改善箇所説明図

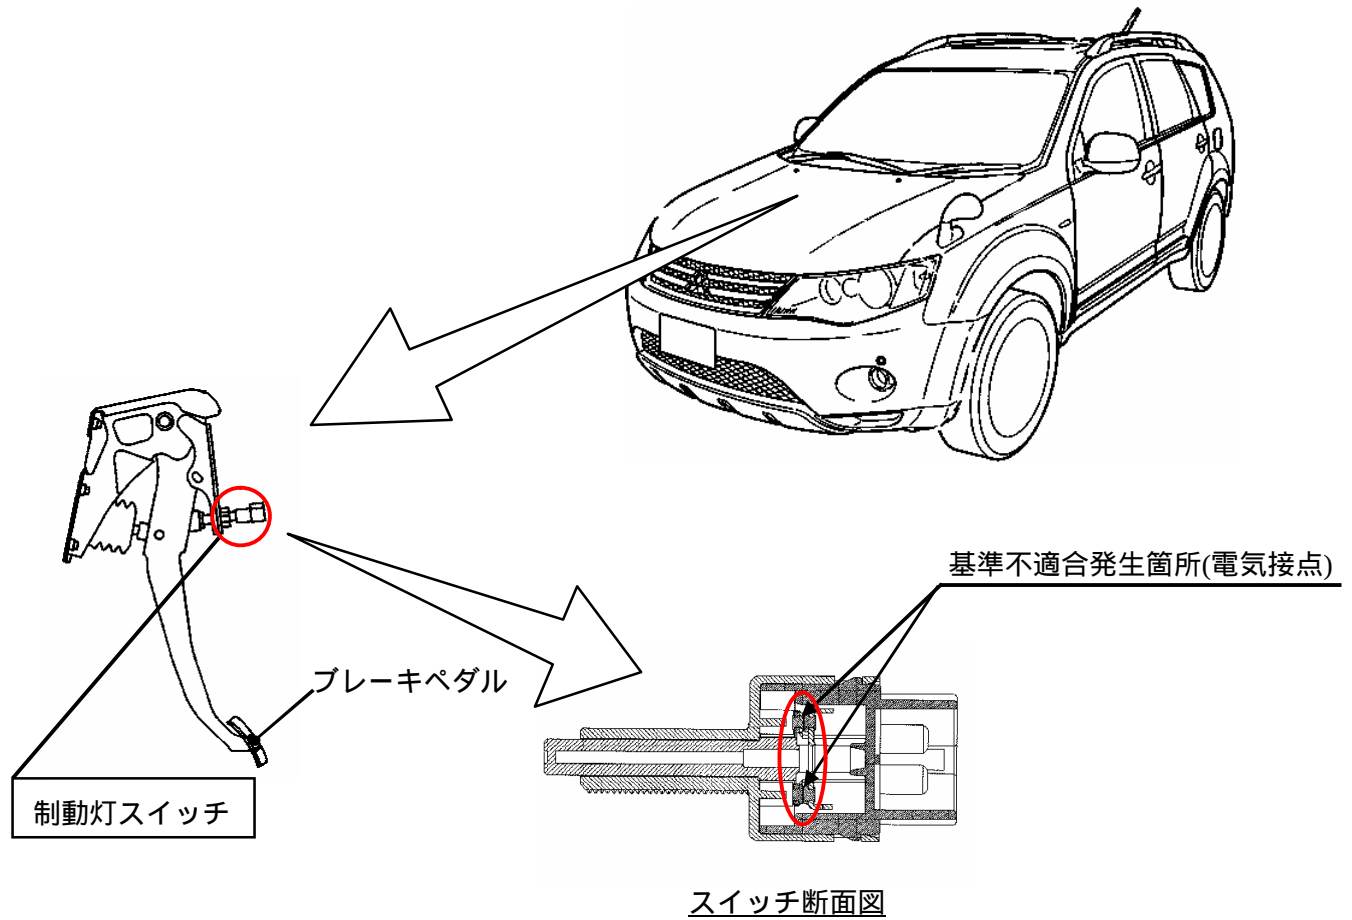
制動灯スイッチにおいて、絶縁性潤滑油が付着した作業用手袋で組み付け作業をしたため、微量な潤滑油成分がスイッチ接点部に浸入し、当該接点部に絶縁物が生成されることがある。そのため、当該接点部の電気抵抗が増大して導通不良となり、制動灯が点灯しなくなるおそれがある。なお、一部の車種を除き、制動灯が点灯しなくなった場合、シフトレバーがパーキング位置から動かなくなる事象も発生する。

全車両、制動灯スイッチを新品と交換する。

注：図中の 内は交換部品を示す。

識別：運転席ドア側ドアチェッカー取付けボルト（上側）に白または黄色でペイントを塗布する。
